Dotyczy: *postępowania o udzielenie zamówienia publicznego prowadzonego w trybie przetargu nieograniczonego pn. „Dostawa i montaż kontenerów do celów magazynowych dla potrzeb zbiorów Muzeum na terenie Muzeum Łazienki Królewskie w Warszawie”, znak sprawy 35/2018*

WYJAŚNIENIA

TREŚCI SPECYFIKACJI ISTOTNYCH WARUNKÓW ZAMÓWIENIA

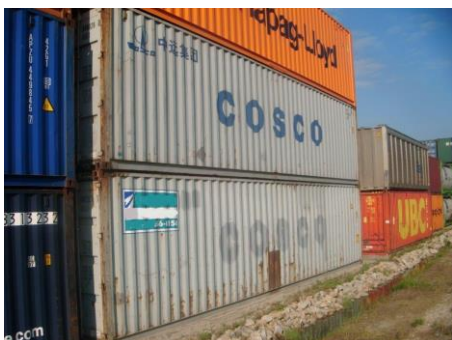
Czy kontenery z fotografii poniżej spełniają warunki jakościowe??

Zamawiający na podstawie dokumentacji fotograficznej nie jest w stanie udzielić odpowiedzi na w/w pytanie, w szczególności nie jest w stanie potwierdzić szczelności oraz innych parametrów wymaganych w opisie przedmiotu zamówienia.
